FICHE DE SUIVI DES OBSERVATIONS MAINTENANCE CLIENT MAIRIE DE COMBRIT

EXTRAIT DES OBSERVATIONS DU RAPPORT SOCOTEC

N° RAPPORT ▶ 92420/26/3535
PÉRIMÈTRE CONTRÔLÉ ▶ PORT DE PLAISANCE 25 RUE DU BAC
29120 COMBRIT
CODE POSTAL ▶ 29120
VILLE ▶ COMBRIT
DATE DE VÉRIFICATION ▶ 21/07/2026

1 | ALLEE ACCES ▶ TGBT

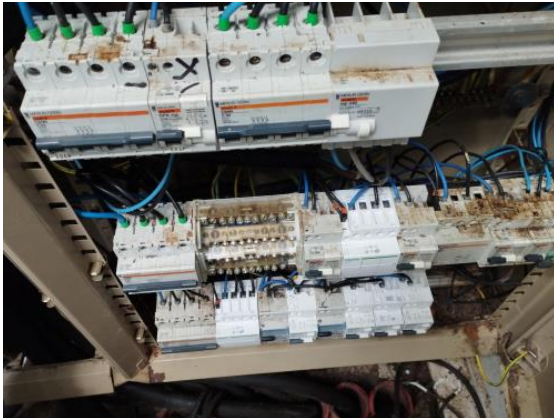
TGBT - Présence de poussières en quantité excessive.

A nettoyer (principalement en partie basse du tableau)

3 | ALLEE ACCES ► TGBT ► Plusieurs plastron mal fixés

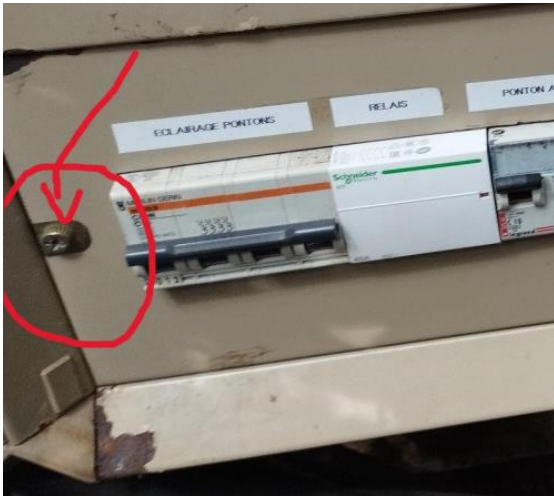
Plusieurs plastron mal fixés - Manque plusieurs éléments de fixation latérale pour maintenir solidement les plastrons de protection.

Remettre en place des éléments de fixation.
